CORPORACION AUTONOMA REGIONAL DEL MAGDALENA
NIT. 800.099.287-4

RESOLUCIÓN No. **2883**

FECHA: **15 JUN. 2023**

"POR MEDIO DE LA CUAL SE DECIDE DE FONDO LA SOLICITUD DE GIRO ORDINARIO Y/O CAMBIO MENOR DE LA LICENCIA AMBIENTAL OTORGADA PARA LA CONSTRUCCIÓN Y OPERACIÓN DEL RELLENO SANITARIO REGIONAL LA MARIA UBICADO EN EL MUNICIPIO DE CIENAGA, MAGDALENA"

Figura 49. Reubicación del Box Culvert

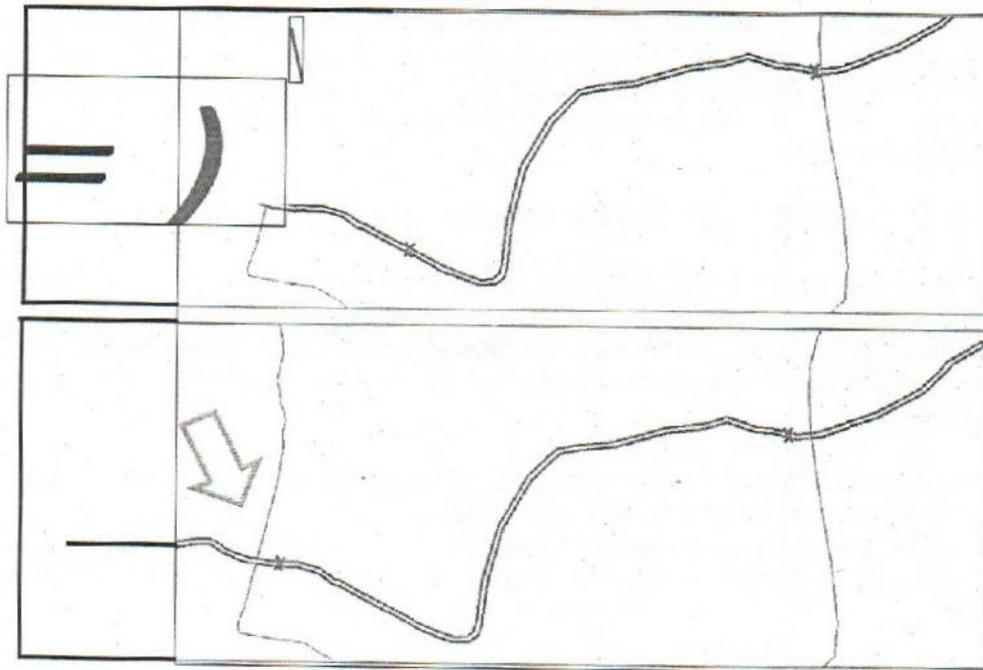
A la luz del replanteo propuesto, se concluye que los permisos y autorizaciones otorgados son suficientes para el desarrollo del proyecto que en este documento se detalla, no obstante, se aclara que solo se requiere un cambio menor consistente en el desplazamiento de uno (01) de los Box Culvert a una distancia aproximada de 180 mts, del punto ya autorizado, manteniendo su misma estructura de diseño. En la figura a continuación, se observa la reubicación del Box Culvert que nos ocupa:

En consecuencia, se solicita se autorice solo el cambio menor consistente en la relocalización del Box Culvert que se ubicará en la Quebrada Espíritu Santo, en las coordenadas que a continuación se relacionan:

En virtud de lo planteado en el presente concepto se considera viable ambientalmente el giro o cambio menor de las actividades del Relleno Sanitario La María. Debido a que No se presenta modificación a los permisos incluidos en la Resolución 1076 de 2022.

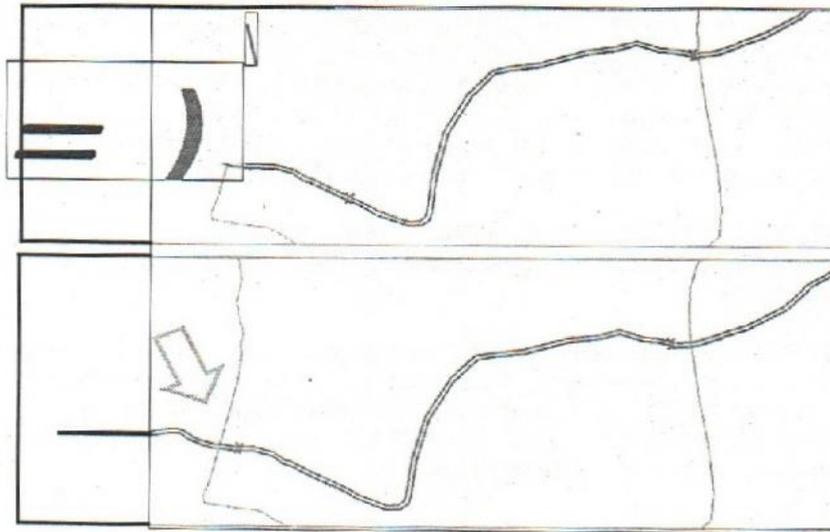
Permiso de ocupación de cauce requerido para el mejoramiento de la capacidad hidráulica de la Quebrada El Espíritu Santo, un Jarillón sobre la Quebrada Espíritu Santo y dos Box Culvert. Se aclara que solo se concede un giro ordinario consistente en el desplazamiento de uno (01) de los Box Culvert a una distancia aproximada de 180 mts, del punto ya autorizado, manteniendo su misma estructura de diseño. En la figura a continuación, se observa la reubicación del Box Culvert que nos ocupa:

ARTÍCULO PRIMERO. Autorizar el cambio menor y/o giro ordinario la licencia ambiental otorgada en la Resolución No. 1327 de 2006 modificada por las Resoluciones Nos. 443 de 2010 y 1076 de 2022, para la Construcción y Operación del Relleno Sanitario Regional La María, ubicado en el municipio de Ciénaga, departamento del Magdalena, solicitada por la señora CAROLINA PARDO, en calidad de representante legal de la Sociedad OPERADORES DE SERVICIOS DE LA SIERRA S.A.S. E.S.P.
